Observaciones al Informe Técnico de Potencia Máxima de la Central Parque Eólico San Juan

Autor	Departamento de Control de la Operación		
Fecha	27 de diciembre de 2018		
Código	CEN-GO-DCO-PMAX- PE SAN JUAN	Versión	2
Emitido por	Ricardo Alvarado V.		
Revisado por	Eduardo González V. – Eglis Hernandez S.		
Aprobado por	Gretchen Zbinden V. – Rodrigo Espinoza V.		
Actividad	Informe Técnico de Potencia Máxima de Central Parque Eólico San Juan

Figura 1: Sistema Equivalente parque ERNC (Solar o Eólico)

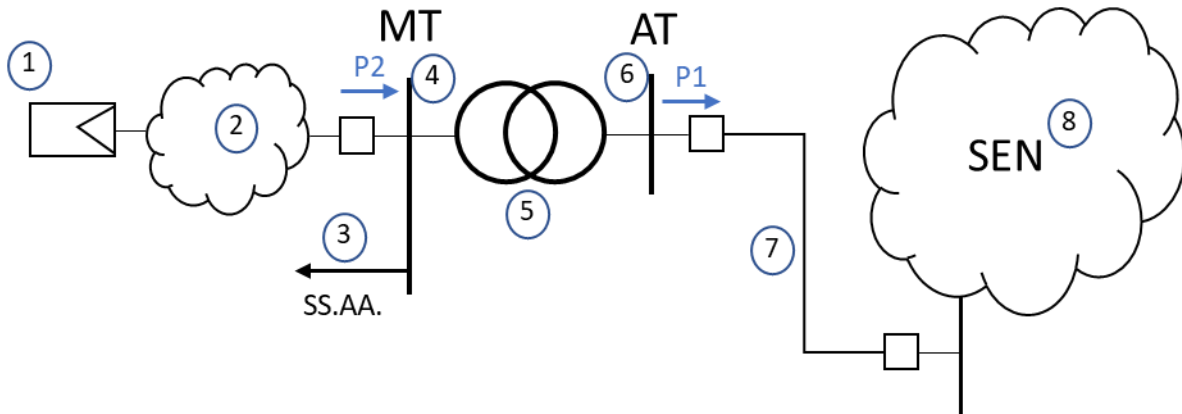
Considerando la descripción anterior, se solicita enviar e incorporar al informe técnico la siguiente información:

- a) **P1**: Potencia activa inyectada en la barra de alta tensión (AT) de la central [MW].
- b) **P2**: Potencia activa inyectada en la barra de media tensión (MT) de la central [MW].
- c) **Ptrafo**: Pérdidas activas en el transformador de poder de la central [kW].
- d) **SS.AA.**: Servicios Auxiliares de la central [kW].
- e) **Pcolector**: Pérdidas en el sistema colector del parque ERNC [kW].

Finalmente, la Potencia Máxima Activa Bruta (PMax bruta) de la central quedará definido por:

$$PMax\ bruta = P1 + Ptrafo + SS.AA. + Pcolecto$$

$$PMax\ bruta = P2 + Pcolecto$$

Y la Potencia Máxima Activa Neta (PMax neta) de la central quedará definido por:

$$PMax\ neta = P1$$

$$PMax\ neta = P2 - SS.AA. - Ptrafo$$
